地震対策 – 重大事故等対処設備の耐震設計方針 –

論点No.7

安全対策工事で新たに設置することとなる重大事故等対処設備は、その設備を動作させるのに必要な窒素供給配管などの関連設備も含めて、どのような耐震設計方針に基づいて設計するのか。

第22回ワーキング
(2022.11.1) で議論

設備概略図

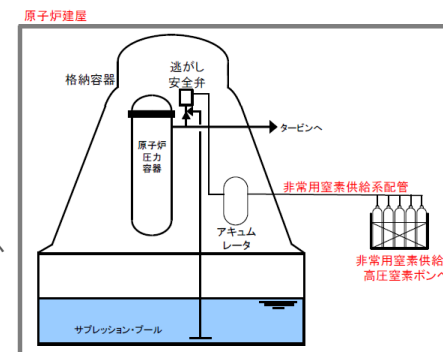
- 非常用窒素供給設備は、逃がし安全弁 (压力容器内の圧力を格納容器に逃がすための弁) の動作に必要な窒素が喪失した場合に備えた代替の重大事故等対処設備
- 設備を構成する配管やポンプ、設備が設置されている原子炉建屋は、左表の設備区分に基づき、下表のとおり耐震評価を実施し、健全性を確認している。

評価対象設備 (設備区分)	設計用地震力	評価項目	評価部位	応力分類	発生値	許容値
非常用窒素供給配管(①)	Ss	構造強度	配管本体	一次応力	144MPa < 371MPa	
非常用窒素供給系高圧窒素ポンプ(③)	Ss	構造強度	アンカプレート	せん断	13MPa < 70MPa	
原子炉建屋(④)	Ss	構造強度	耐震壁	せん断ひずみ	0.60×10^{-3} < 2.0×10^{-3}
